Presentazione di osservazioni relative alla procedura di Valutazione di Impatto Ambientale (VIA)
art.24 co.3 D.Lgs.152/2006 e s.m.i.
Progetto, Aeroporto "Giuseppe Verdi" di Parma. Piano di sviluppo aeroportuale 2023
Codice procedura: 4224

OSSERVAZIONE n° 5

di Legambiente Parma, WWF Parma, ADA Parma e altri cittadini privati

Figura 12-1 Rumore aeronautico allo stato di progetto in termini di LVA.

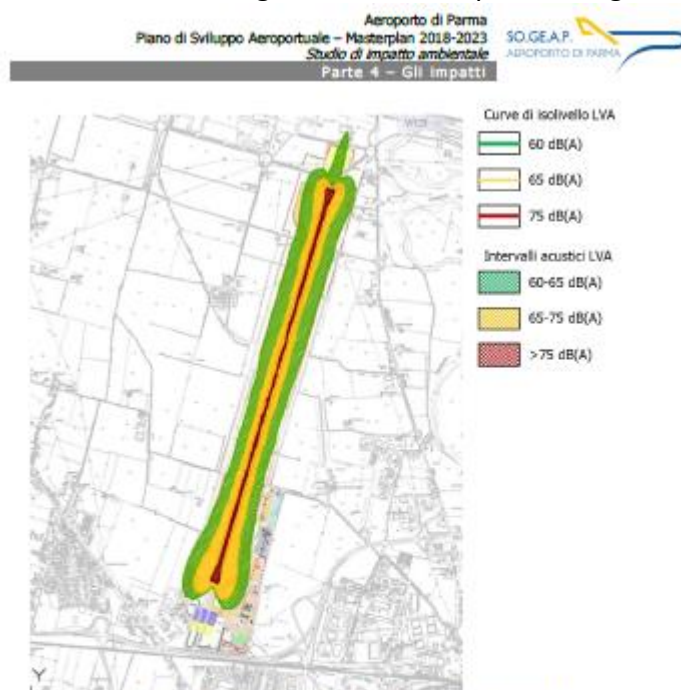
Secondo Tale ipotesi le linee LVA dei 60 decibel rimarranno circoscritte al perimetro del sedime aeroportuale, addirittura **all'interno della recinzione**. La presenza dei previsti terrapieni può mitigare i rumori dei lavori a terra, ma non quelli di decollo e atterraggio.

L'ipotesi di impatto acustico contenuta nel PSA proposto da So.Ge.A.P. e cioè che l'area dei 60 decibel arriverà al massimo a 100 metri oltre la recinzione del sedime aeroportuale, se confrontata con le misurazioni effettuate "sul campo" da ARPA Lombardia sull'Aeroporto di Orio al Serio, sembra palesemente una sottostima dell'effettivo rumore che produrranno gli aeromobili in fase di esercizio dell'aeroporto. Nel perimetro di tali aree intorno all'aeroporto di Parma, ove si configurassero con caratteristiche simili a quelle di Bergamo, ricadrebbe completamente la zona Fiere, e gli abitati di Fognano e Baganzola e buona parte di Parma Ovest (zona Crocetta) con scuole e migliaia di abitanti.

Chiediamo che dunque venga espresso un **parere di valutazione negativo** a causa dell'impatto acustico sull'abitato, sia per mancanza della Zonizzazione acustica che di uno scenario collegato al traffico futuro e per documentazione non realistica e sottostimata.

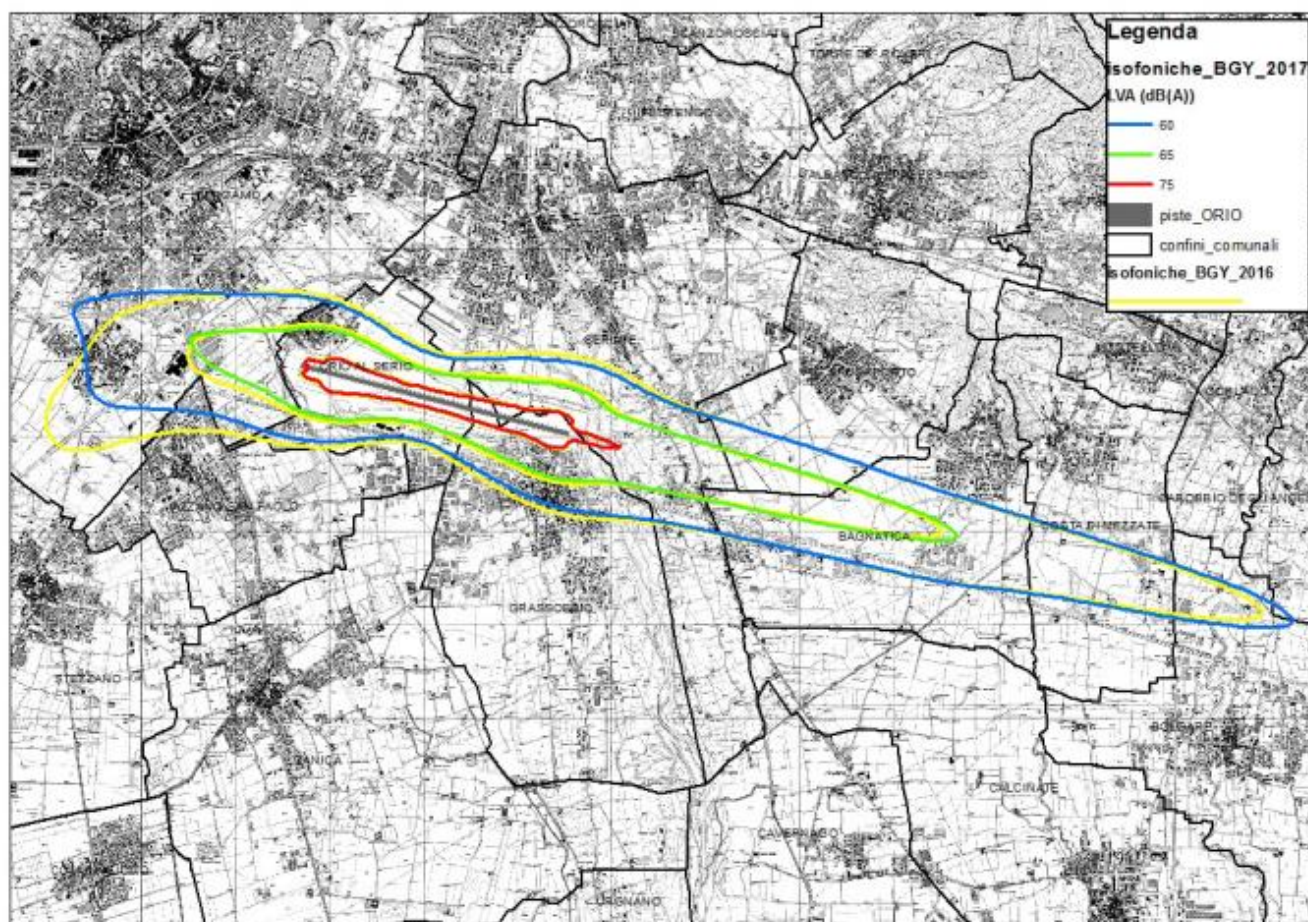
A seguire proponiamo un documento stilato da ARPA Lombardia nel 2017 e relativo alle misurazioni effettive delle curve di isolivello dell'Aeroporto di Orio al Serio che, per lunghezza della pista (2874 metri) e tipo di aeromobili che lo utilizzano (aerei di classe E), è praticamente identico a quello previsto dallo scenario della VIA in oggetto per l'Aeroporto di Parma (lunghezza pista 2880 metri). Il documento completo è disponibile su:

- l'area dei 65 decibel (colore verde) si estende oltre i 3000 metri di distanza dalla testata di pista nella direzione di decollo ed atterraggio;
- l'area dei 60 decibel (colore blu) si estende oltre i 6000 metri di distanza dalla testata di pista nella direzione di decollo ed atterraggio.
